BUDOWA NOWEGO PRZEDSZKOLA „CHATKA PUCHATKA” I ŻŁOBKA W LUBICZU GÓRNYM WRAZ Z WYBURZENIEM STAREGO OBIEKTU.

nr referencyjny: **ORG.271.32.2023**

W odpowiedzi na pytania dotyczące w/w postępowania Zamawiający przedstawia następujące wyjaśnienia:

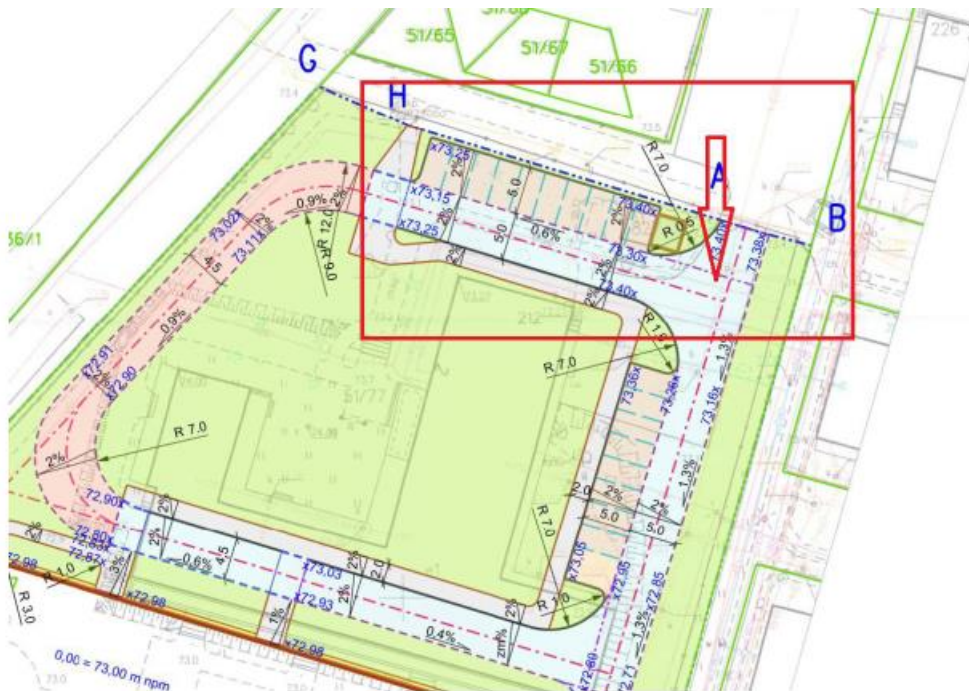
2. Projekt budowlany przewiduje nawierzchnię z geokraty na drodze pożarowej oraz na miejscach parkingowych. Natomiast projekt branży drogowej przewiduje miejsca parkingowe postojowe z kostki betonowej. Który projekt jest wiążący?

5. Skoro droga pożarowa, oznaczona na poniższym rysunku na różowo jest przeznaczona pod ruch ciężki – wozy strażackie, to jakie parametry ma spełniać nawierzchnia wjazdu na posesję, zaznaczona czerwonym prostokątem i strzałką?

Odp. Zamawiający informuje, że zgodnie z projektem zagospodarowania część drogi pożarowej pokryta jest geokratą, a część kostką betonową. Miejsca parkingowe z geokraty z wyjątkiem miejsca dla NPS 0- kostka betonowa.

Odp. Zamawiający informuje, że we wskazanym miejscu nawierzchnia ma być wykonana z kostki.
